SECRETARIA DE ENERGIA

RESPUESTA a los comentarios recibidos al Proyecto de Norma Oficial Mexicana PROY-NOM-027-ENER/SCFI-2016, Rendimiento térmico, ahorro de gas y requisitos de seguridad de los calentadores de agua solares y de los calentadores de agua solares con respaldo de un calentador de agua que utiliza como combustible Gas L.P. o Gas Natural. Especificaciones, métodos de prueba y etiquetado, publicado el 22 de agosto de 2016.

RESPUESTA A LOS COMENTARIOS RECIBIDOS AL PROYECTO DE NORMA OFICIAL MEXICANA PROY-NOM-027-ENER/SCFI-2016, RENDIMIENTO TÉRMICO, AHORRO DE GAS Y REQUISITOS DE SEGURIDAD DE LOS CALENTADORES DE AGUA SOLARES Y DE LOS CALENTADORES DE AGUA SOLARES CON RESPALDO DE UN CALENTADOR DE AGUA QUE UTILIZA COMO COMBUSTIBLE GAS L.P. O GAS NATURAL. ESPECIFICACIONES, MÉTODOS DE PRUEBA Y ETIQUETADO.

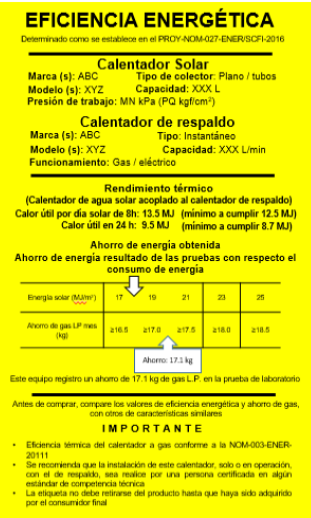
PROMOVENTE	RESPUESTA
Capítulo 8. Métodos de prueba Dice: No aplica. Debe decir: 8.X.X Determinación del ahorro de energía eléctrica 8.X.X.X Fundamento del método El objetivo del método consiste en medir el consumo de energía eléctrica del calentador de agua solar acoplado a un calentador de agua eléctrico como respaldo, o el de un calentador de agua solar y un calentador de agua eléctrico, que se desea evaluar y compararlo con el consumo de energía eléctrica de referencia. El consumo de energía eléctrica del calentador de agua solar acoplado con un calentador de agua eléctrico, debe ser siempre menor al establecido en la tabla X del consumo de energía, por lo que, la diferencia entre los consumos será el ahorro en energía eléctrica. 8.X.X.X Instrumentos de medición, materiales y equipo. Medidor Integral de Variables Eléctricas de resolución y alcance adecuado. Medidores de flujo de agua (de resolución y alcance adecuado) o recipientes de peso conocido con báscula. - Sensores de temperatura, termopares o RTD (con una precisión de ± 0.5 °C). - Manómetros (con amplitud de escala de 0.0 kPa (0.0 kgf/cm²) a 500 kPa (5.0 kgf/cm²) y con una división mínima de 10 kPa (0.1 kgf/cm²). - Solarímetro (exactitud de 3% a una radiación de 1000 W/m²) colocado en el plano del colector. - Termómetros. - Tuberías y conexiones apropiadas. - Válvula automática para mezclar el agua caliente y fría, capaz de regular y mantener en su salida la temperatura del agua a 38 °C $\pm$ 1 °C. - Aislante térmico para las tuberías y adhesivos para colocarlo. - Bomba hidráulica de presión. - Suministro de energía eléctrica de acuerdo a las especificaciones del calentador. - Abastecimiento de agua, de capacidad adecuada. - Medidor de precipitación pluvial. 8.1.2.3 Procedimiento. Esquemas de instalación para medir el consumo de energía eléctrica: Me: Manómetro Fe: Medidor de flujo de agua Te: Medidor de temperatura Fe: Medidor eléctrico	Con fundamento en los artículos 47 fracciones II y III y 64 de la Ley Federal sobre Metrología y Normalización y el 33 de su Reglamento, se analizó el comentario y se encontró que no procede. La ampliación del campo de aplicación, la inclusión de una nueva especificación y el incremento de la severidad de una especificación, en un proyecto de norma ya publicado para su consulta pública, no está permitido y para modificarlo se requiere de iniciar nuevamente su elaboración. Por lo anterior, no es posible incluir los calentadores eléctricos como respaldo del calentador de agua solar. Desde el inicio de la elaboración de esta norma se consideró la inclusión de los calentadores de agua que operan con energía eléctrica y dejarlo abierto a cualquier otra energía. Sin embargo, fue durante el proceso de elaboración del DTESTV y ahora el de la norma, que se eliminaron, por decisión del grupo de trabajo, nos sorprende ahora, después de la publicación del proyecto se vuelva a solicitar, Aceptarlo equivale a reiniciar de nuevo todo el proceso de elaboración de la norma. Además, por el momento no se cuenta con información sobre el mercado de los calentadores de agua solares con respaldo de un calentador eléctrico, para poder justificar y fundamentar su inclusión en esta NOM, además se tiene que iniciar nuevamente el proceso de normalización con un análisis de la viabilidad de su inclusión para hacerlo.

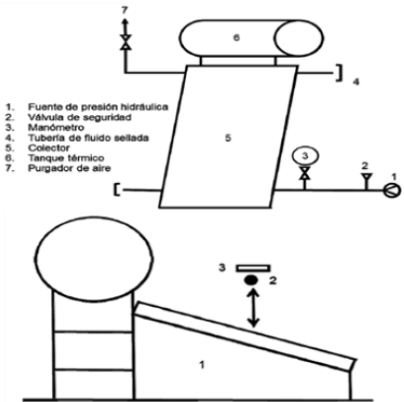
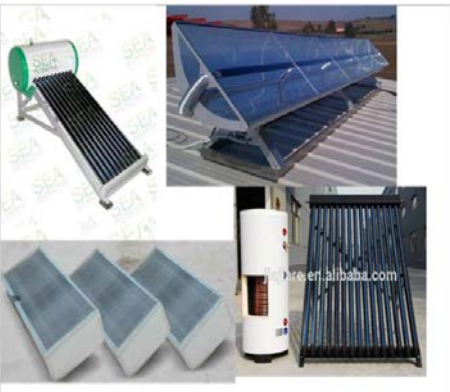
Dice: No identifica. Debe decir: No presenta información. Justificación: 6.4 MEDICION Y AHORRO DEL GAS 6.4.1 La medición y el reporte del ahorro de gas especificada se reporta solo para el gas LP. Sería conveniente que se diera también para el Gas Natural, el cual dispone de un mucha menor entalpía de combustión y su precio es generalmente mayor y cambiante. Esto daría más datos a los usuarios que usan este tipo de combustible. 6.4.2 Para fines de una mejor comparación se deberían reportar también los valores termodinámicos de ahorro, es decir el ahorro en Kcal/Kg de agua caliente por grado centígrado de incremento de temperatura.	Con fundamento en los artículos 47 fracciones II y III y 64 de la Ley Federal sobre Metrología y Normalización y el 33 de su Reglamento, se analizó el comentario y se encontró que no procede. Como todos sabemos, lo que estamos midiendo es la eficiencia de un aparato, para lo cual manifestamos esto en un ahorro de gas medido en un laboratorio de prueba, operado bajo condiciones similares y con un solo combustible. Lo cual nos permite la comparación de las eficiencias. Por el momento, no se cuenta con laboratorios de prueba que utilicen gas natural para probar, sin embargo, buscaremos la forma de hacerlo y fijar los valores de la prueba con gas natural.

Figura 1 - Ejemplo de distribución de la información de la etiqueta para calentadores de agua solares con respaldo de un calentador de agua que utiliza como combustible gas L.P. o gas natural.

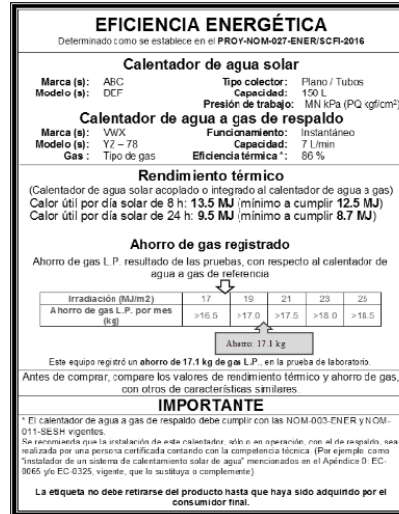
PROMOVENTE	RESPUESTA						
B2.2 Método de cálculo para determinar el consumo mensual de gas L.P., utilizado por el equipo de referencia: calentador instantáneo Datos del equipo de referencia: se toma el consumo de gas de un calentador instantáneo mencionado en las consideraciones de la evaluación y a las condiciones de operación indicadas en la Tabla 8, con base en estos datos la referencia que se obtiene es la siguiente como promedio del consumo mensual de gas L.P. (mes de 30 días): Tabla 9 - Consumo mensual de gas L.P. utilizando por el equipo de referencia. <table><tr><th>Agua caliente a 45 °C (litros/día)</th><th>Energía requerida para calentar el agua al mes de 20 °C hasta 45 °C Q_d (MJ/mes)</th><th>Consumo mensual de gas L.P. utilizado por el equipo de referencia $Gas_{equipo,ref}$ (kg de gas L.P. / mes)</th></tr><tr><td>160</td><td>502.32</td><td>15.50</td></tr></table>	Agua caliente a 45 °C (litros/día)	Energía requerida para calentar el agua al mes de 20 °C hasta 45 °C Q_d (MJ/mes)	Consumo mensual de gas L.P. utilizado por el equipo de referencia $Gas_{equipo,ref}$ (kg de gas L.P. / mes)	160	502.32	15.50	
Agua caliente a 45 °C (litros/día)	Energía requerida para calentar el agua al mes de 20 °C hasta 45 °C Q_d (MJ/mes)	Consumo mensual de gas L.P. utilizado por el equipo de referencia $Gas_{equipo,ref}$ (kg de gas L.P. / mes)					
160	502.32	15.50					
Justificación: Existe una omisión en el apéndice B para poder evaluar el consumo de gas final de acuerdo a la ecuación: Para poderlo evaluar se requiere Gasquemador : Consumo de gas que se requiere para mantener la temperatura en el depósito para los calentadores de almacenamiento o rápida recuperación en 30 días (quemador) (kg de gas L.P. / mes). Al no aparecer como se obtiene este valor, se propone una metodología para obtenerlo en un inciso adicional B2.1 y se modifica el B2.2 para tomar como referencia únicamente un calentador instantáneo con las características mencionadas como el calentador de agua a gas de respaldo.							
Etiquetado Dice: 	Con fundamento en los artículos 47 fracciones II y III y 64 de la Ley Federal sobre Metrología y Normalización y el 33 de su Reglamento, se analizó el comentario y se encontró que procede parcialmente. Se tomaron en consideración todas las propuestas sobre la etiqueta y se acordó diga:
